**Всемирный форум для согласования правил
в области транспортных средств**

173-я сессия

Соглашение 1958 года:**Рассмотрение проектов поправок
к действующим правилам ООН,
представленных GRPE****Предложение по дополнению 5 к поправкам серии 06
к Правилам № 49 ООН (двигатели с воспламенением
от сжатия и двигателя с принудительным зажиганием
(СНГ и КПП))****Представлено Рабочей группой по проблемам энергии
и загрязнения окружающей среды***

Предложение по дополнению 5 к поправкам серии 06 к Правилам № 49 ООН (двигатели с воспламенением от сжатия и двигателя с принудительным зажиганием (СНГ и КПП))

Рис. 1

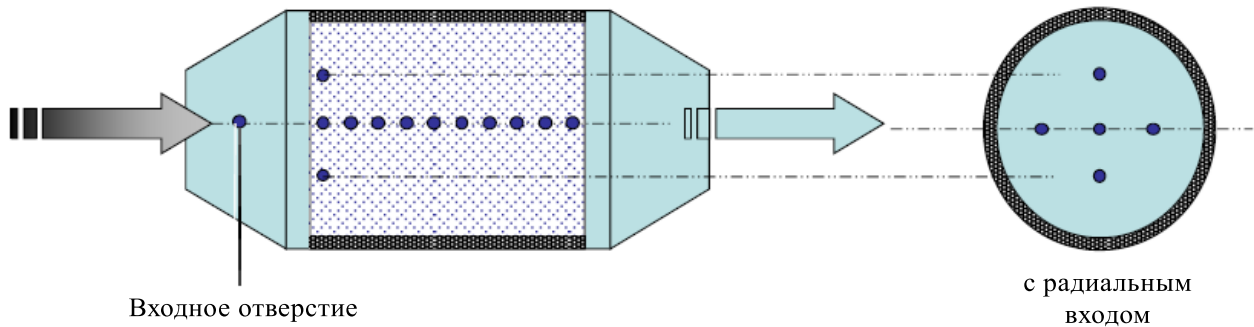
- 2.2.7 В тех случаях, когда наиболее высокая температура с течением времени регистрируется в различных местах или соответствующее место трудно определить, в надлежащих местах следует регистрировать многочисленные значения температуры.

Рис. 2

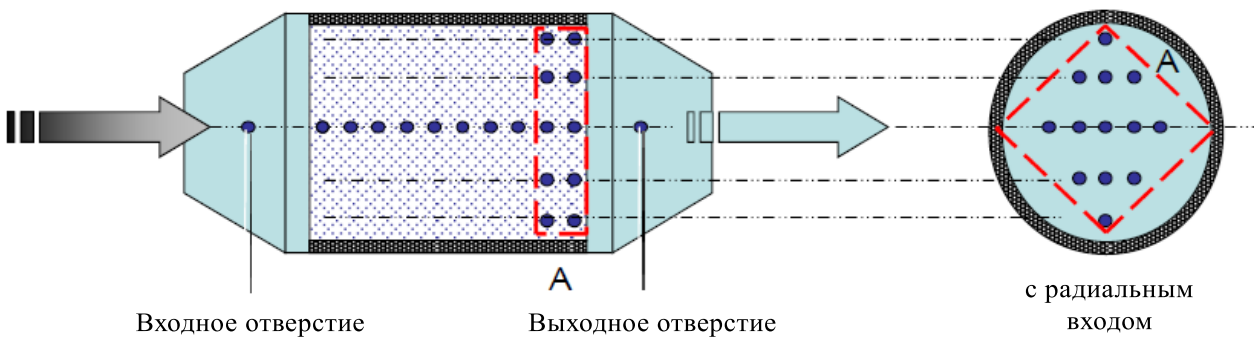
Пример расположения датчиков температуры для ДСФ

Приложение 13 – Добавление 9

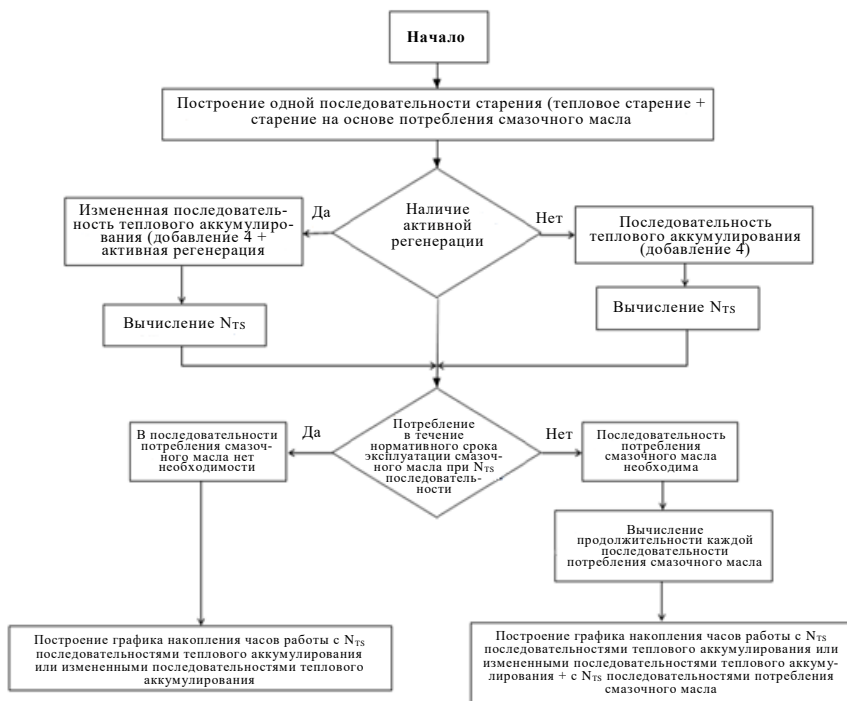
2.4.5.1 График накопления часов работы составляется с чередованием соответственно последовательности теплового аккумулярования либо измененной последовательности теплового аккумулярования с последовательностью потребления смазочного масла. Данный алгоритм повторяется N_{TS} раз, причем значение N_{TS} рассчитывается соответственно по разделу 2.4.2 или по разделу 2.4.3. Пример пол-
